ID: Codice procedura (ID_VIP/ID_MATTM):10844

Impianto per la produzione di energia elettrica da fonte eolica, costituito da 6 aerogeneratori della potenza complessiva di 37,2 MW, un sistema di accumulo da 25 MW e relative opere connesse in località "Rempillo" nel comune di Pitigliano (GR).

ALLEGATO alle OSSERVAZIONI all' IMPIANTO EOLICO denominato REMPILLO nel COMUNE di PITIGLIANO (GR). Com

Analisi degli Impianti Eolici Esistenti e in Progetto

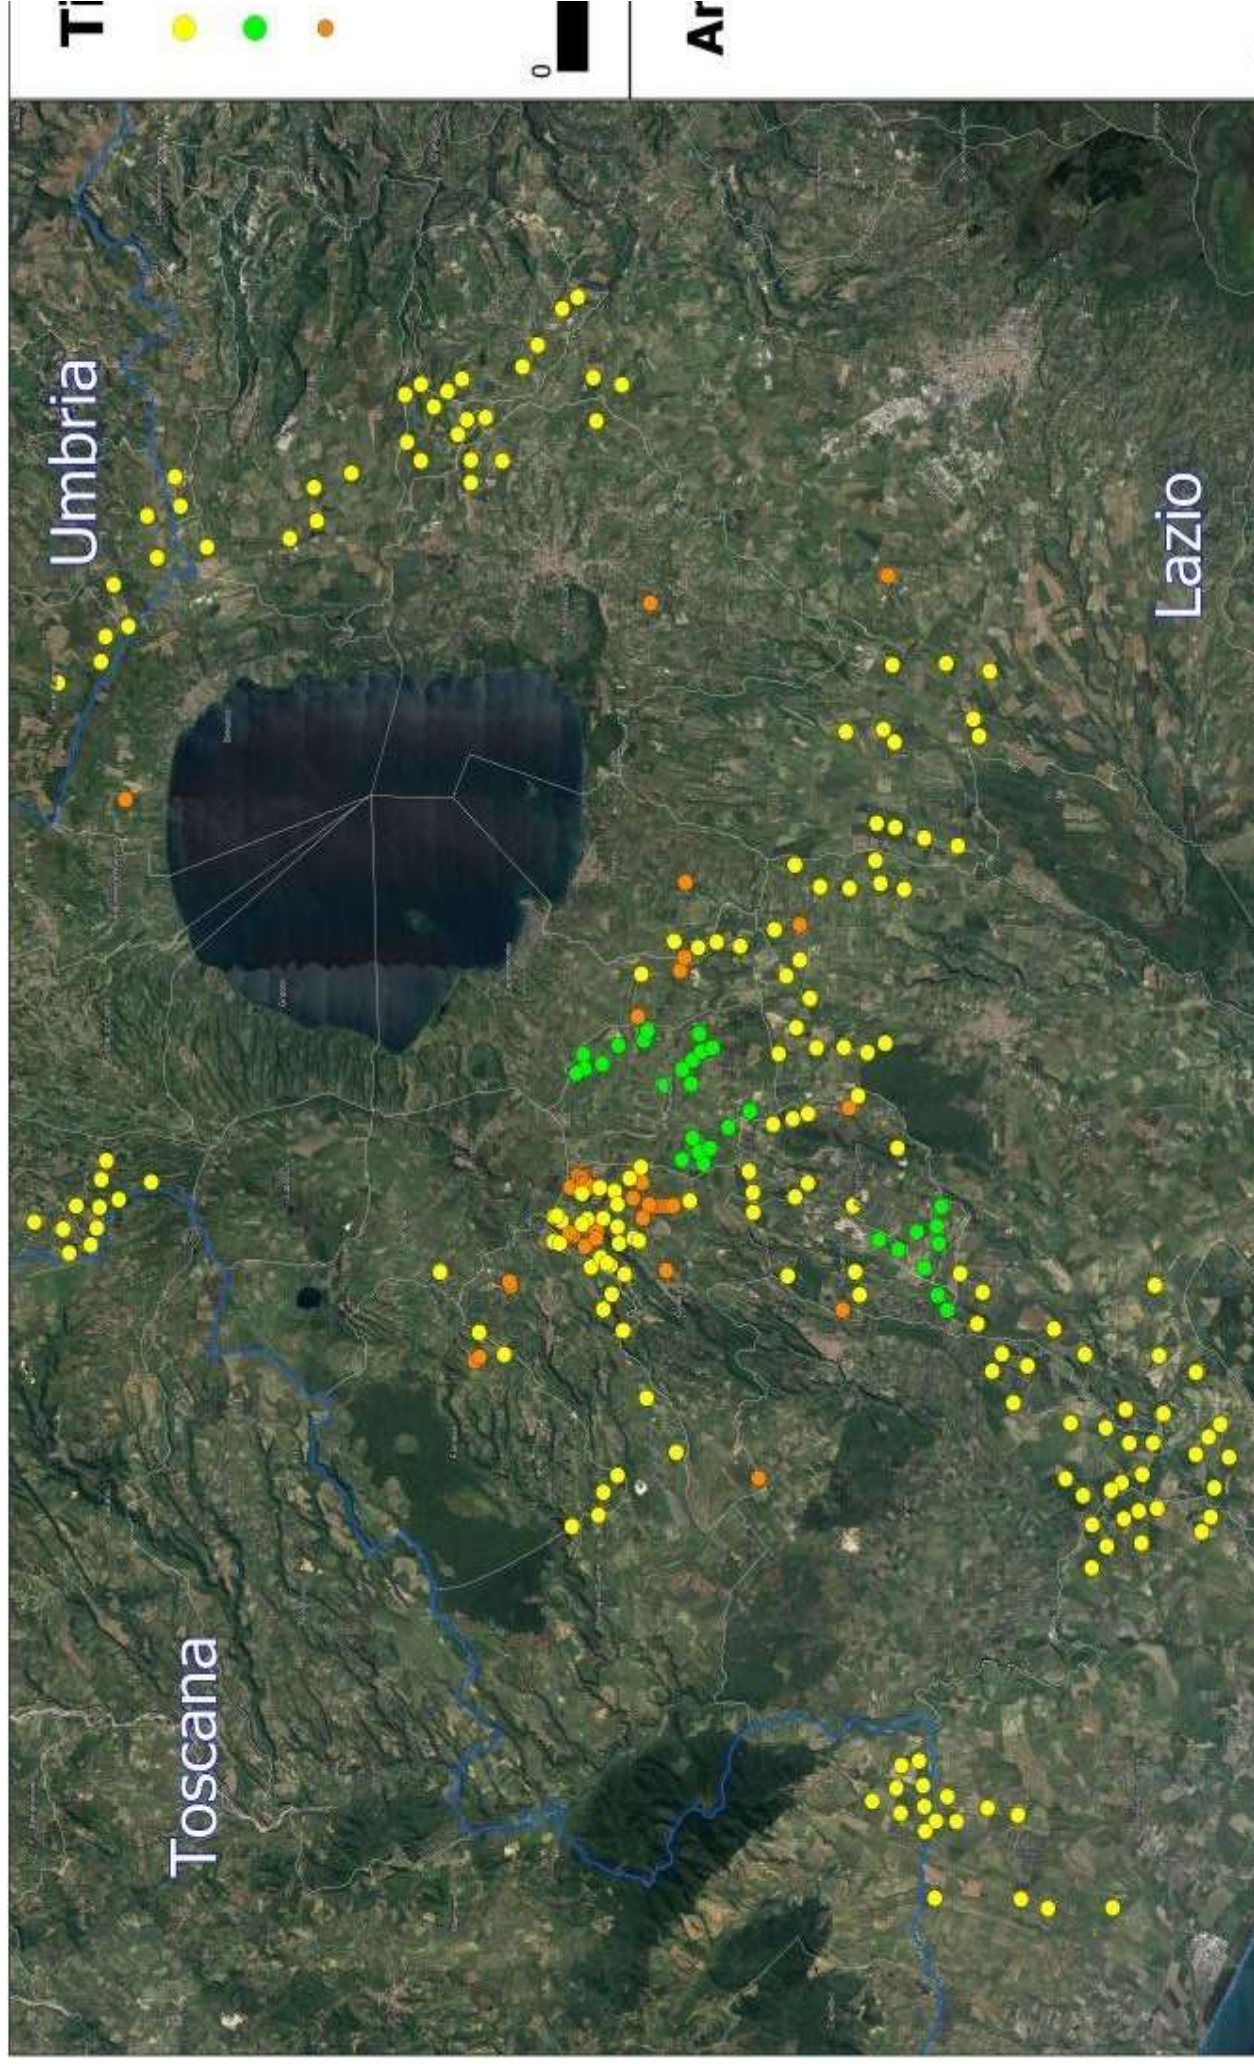
4) OSSERVAZIONE N. 2: NON CORRETTO INSERIMENTO dell’IMPIANTO EOLICO “ REMPILLO” nel PAESAGGIO, sul TERRITORIO e CUMULO con altri IMPIANTI FER (eolico, fotovoltaico, agrivoltaico e geotermico).
